# 改善箇所説明図

トランスミッションコントロールモジュール

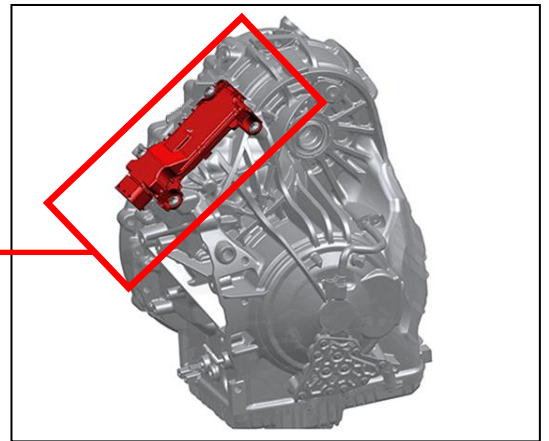
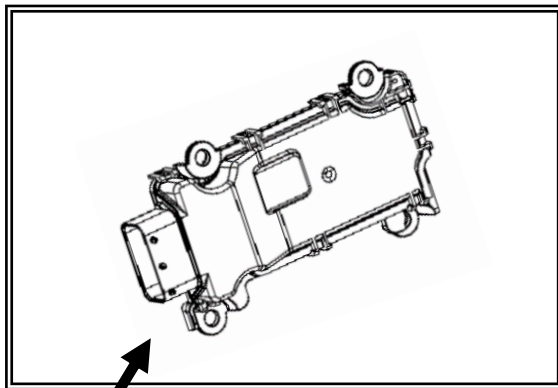
トランスミッションコントロールモジュールのプログラムが不適切なため、急な減速の際に自動変速機のトルクコンバータのロックアップクラッチの解除が遅延し、最悪の場合、エンストするおそれがある。

全車両、トランスミッションコントロールモジュールのプログラムを対策プログラムに書き換える。

識別：運転者席側ドアのラッチ下部固定ボルト頭部に黄色ペイントを塗布する。
